Wieze Ontmoetingscentrum krijgt een renovatie.

Op de gemeenteraad van 24 maart 2016 stond de renovatie van de sanitaire ruimte in het ontmoetingscentrum van Wieze op de agenda.

RENOVATIE SANITAIR LOKAAL ONTMOETINGSCENTRUM 1/50
AANGEPAST PLAN - 24.03.2016

Het plan van de sanitaire ruimte VOOR en NA de aanpassing.

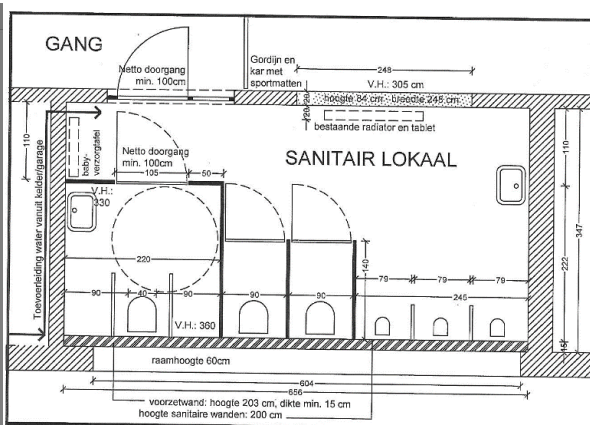
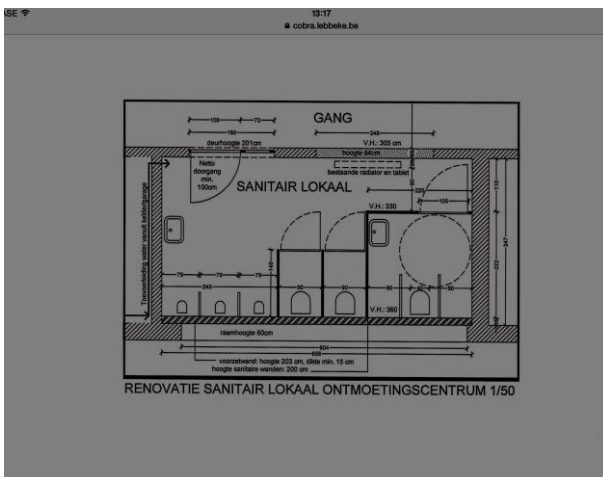
- het toilet voor mindervaliden was voorzien aan de linkerzijde van het sanitair blok. Dit is moeilijk bereikbaar voor mindervaliden met een rolstoel, die dan 3 maal een bocht van 90° moeten nemen.
- er is geen baby- en peuterverzorgingstafel voorzien. We vroegen of dit nog kon ingeplant worden.
- er is geen scheidingswand aan de urinoirs, zodat de mannelijk gebruikers zich 'bloot' stellen en voor velen een ongemakkelijk gevoel kan geven.

We stelden als oplossing voor, om het plan in spiegelbeeld te zetten en het probleem was opgelost.

Door de constructie om te draaien komt het toilet voor mindervaliden recht op de inkomdeur te staan en is er op deze manier automatisch een scheidingswand voor de urinoirs.
